Service Bulletin - Zekering

TITEL : Milk control board v6.4

MODEL : Lattiz Advance 2.0 and Lattiz GO

DATUM : 2026-07-14 **NUMBER :** SI260714

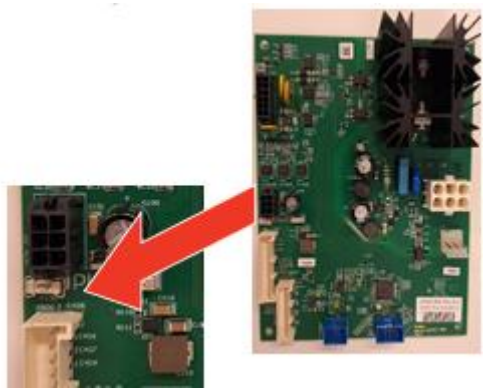
Details van de wijzigingen
Zekering **F100** is gewijzigd van een **SMD-zekering** naar een **clipzekering**, zie onderstaande afbeelding. De waarde blijft ongewijzigd: **315 mA**.

► **Gebruik uitsluitend een zekering van 315 mA.** Het gebruik van een zekering met een hogere waarde maakt de CE-markering ongeldig en kan leiden tot oververhitting, met mogelijk brand tot gevolg.
F100 beveiligt de voeding naar de printplaat en het display in de deur.
Als de zekering is doorgebrand, controleer dan de volgende onderdelen voordat u de zekering vervangt:
• Controleer of de **kabel van de Milk Control Board naar het display** niet beschadigd is, met name ter hoogte van de bevestigingspunten aan het plaatwerk.
• Controleer of de **4G-antenne** niet is losgeraakt in de deur, aangezien deze kortsluiting op de **HMI-PCBA** kan veroorzaken.
